Beschlussvorlage Gemeinde Bobitz	Vorlage-Nr: VO/GV09/2019-1227 Status: öffentlich Aktenzeichen:
Federführend: Bauamt	Datum: 27.08.2019 Einreicher: Bürgermeisterin
Festlegung der Vorzugsvariante im Ergebnis der Erstellung eines Brandschutzkonzeptes für die Schule in Bobitz.	
Beratungsfolge:	
Beratung Ö / N	Datum Gremium
Ö	10.09.2019 Ausschuss für Gemeindeentwicklung, Bau, Verkehr und Umwelt Bobitz
Ö	06.11.2019 Ausschuss für Gemeindeentwicklung, Bau, Verkehr und Umwelt Bobitz
Ö	17.12.2019 Gemeindevertretung Bobitz

Gesprächsnotiz

Thema: Brandschutzprobleme an der Schule Bobitz

Beratung zum Brandschutzkonzept Schule Bobitz, am 30. September 2019.

kein Aufenthalt für Schüler
 2.RW über umgebaute Fenster und
 Leitern der Feuerwehr

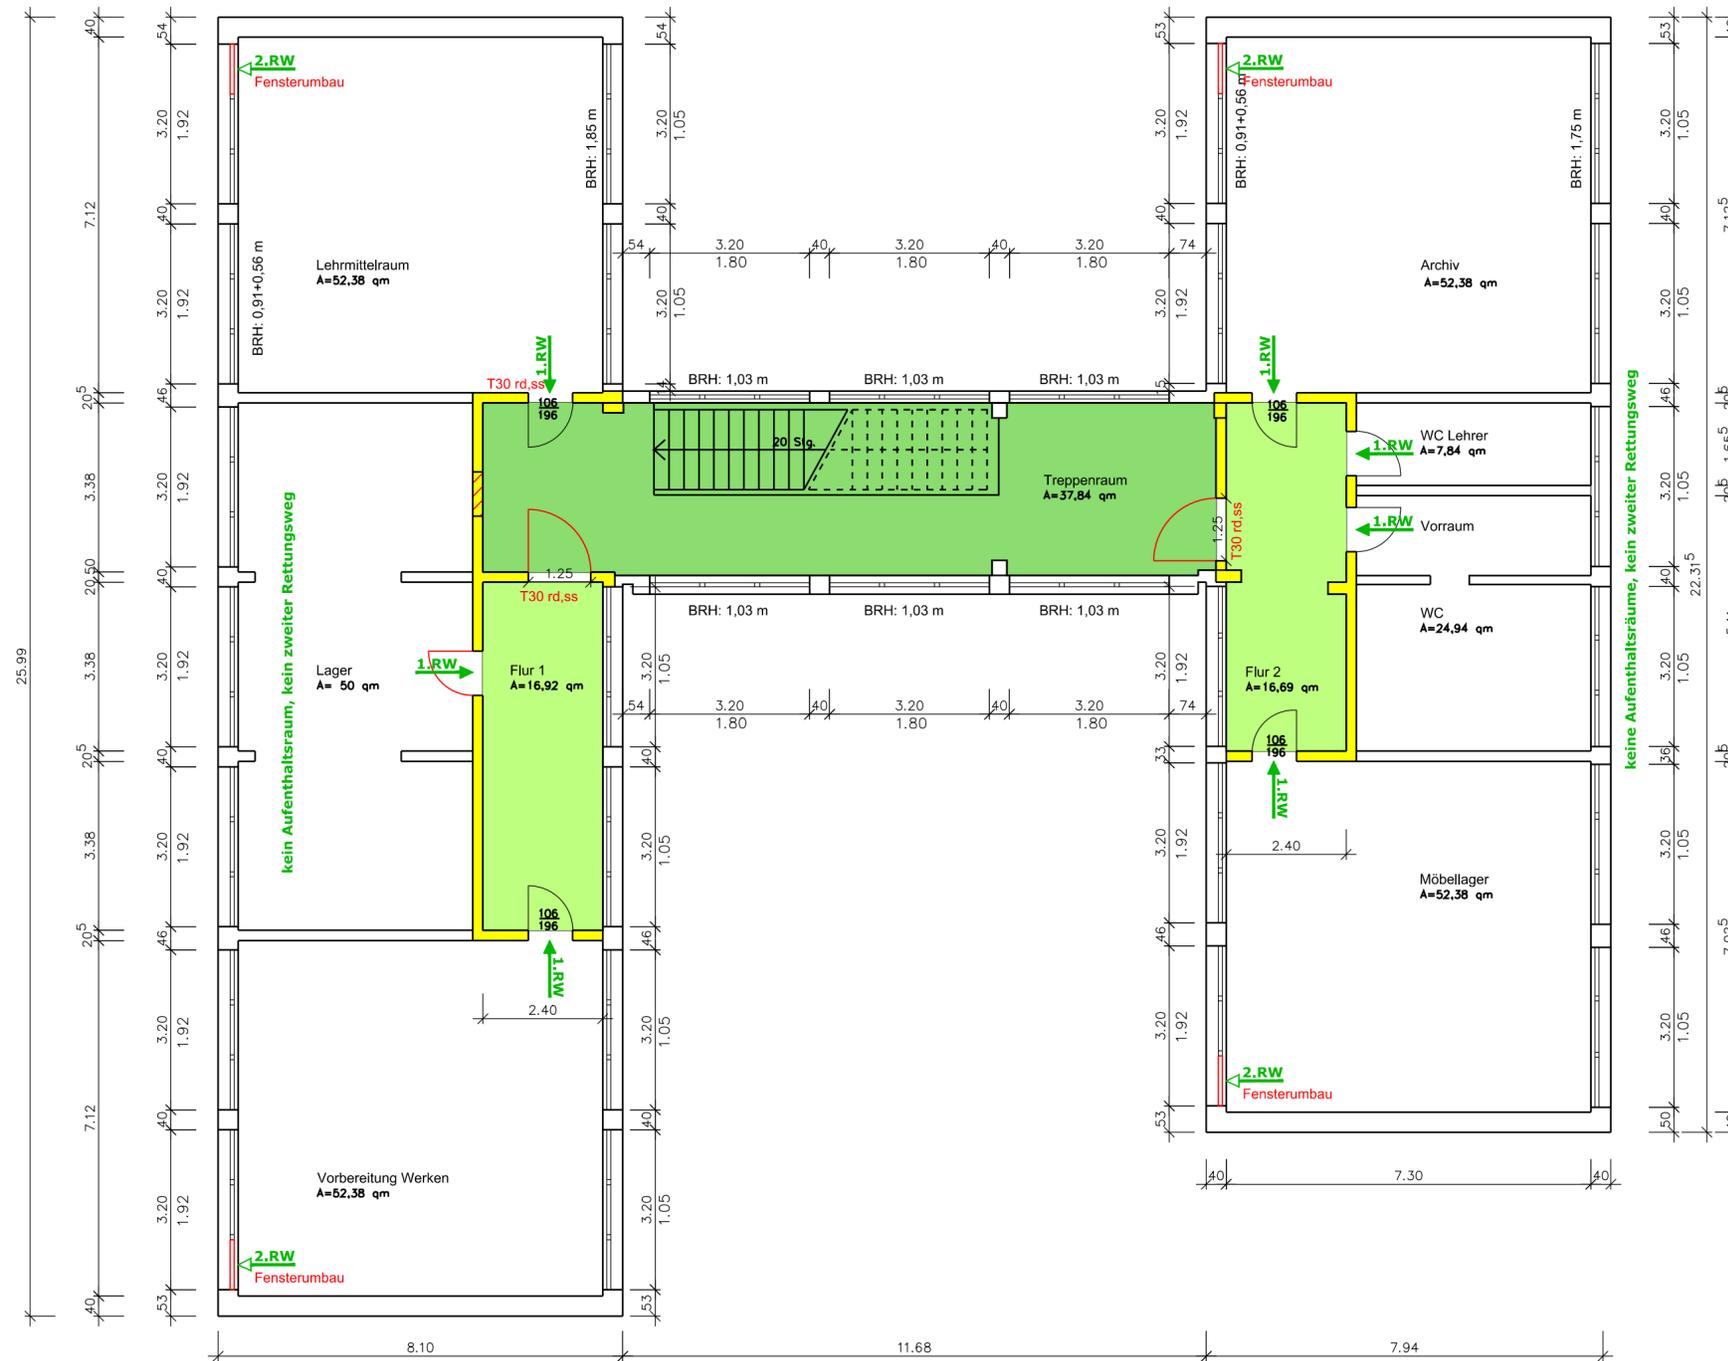
Im Vorfeld dieser Beratung gab es ein Treffen zwischen der Schulleitung und der Brandschutzplanerin Frau Slopinski zum Thema Brandschutzkonzept der Schule. Frau Zielinski und Frau Wilczek konnten bei diesem Treffen ihre Bedenken mit Frau Slopinski zum Brandschutzkonzept abstimmen. Im Ergebnis dieses Treffens wurde eine neue Variante für das Brandschutzkonzept von Frau Slopinski erarbeitet.

Bei der Beratung am 30. September wurde die neu erstellte Variante zum Brandschutzkonzept ausführlich diskutiert. Genügend große Planzeichnungen wurden vom Amt zur Verfügung gestellt. Frau Zielinski erläuterte ausführlich die Bedenken der Schule zum bisherigen Brandschutzkonzept und aus welchen Gründen die neu, abgestimmte Variante des Brandschutzkonzeptes dem schulischen Betrieb entgegenkommt.

Im Ergebnis dieser Beratung befürworten alle Teilnehmer die Variante, dass das 2. OG wieder für den Unterricht genutzt wird. Die Nutzung mit Unterrichtsräumen im 2. OG ergibt sich auch aus der Notwendigkeit des Verlustes eines Klassenraumes im Erdgeschoss als Garderobenraum, dafür entfallen die Schränke auf den Fluren für die Schüler. Der im 2. OG verloren gehende Lagerraum muss ggf. durch neu zu schaffenden Lagerraum (z.B. Schuppen auf dem Schulgelände) ersetzt werden.

Die Variante das 2. OG weiterhin nur mit Nebenräumen als Lagerfläche zu nutzen und keinen Aufenthalt für Schüler zu zulassen, erscheint den Teilnehmer als nicht zukunftsorientiert und als zu starken Eingriff in den schulischen Betrieb.
Diese Variante sollte nur bedingt weiter verfolgt werden.

Im Zuge einer Begehung aller Etagen der Schule wurde von den Teilnehmern ein größerer Investitionsbedarf (z.B. Malerarbeiten, Elektroverteilung) im 2. OG festgestellt. Dieser muss im Zuge der brandschutztechnischen Ertüchtigung des Schulgebäudes mit abgebaut werden.
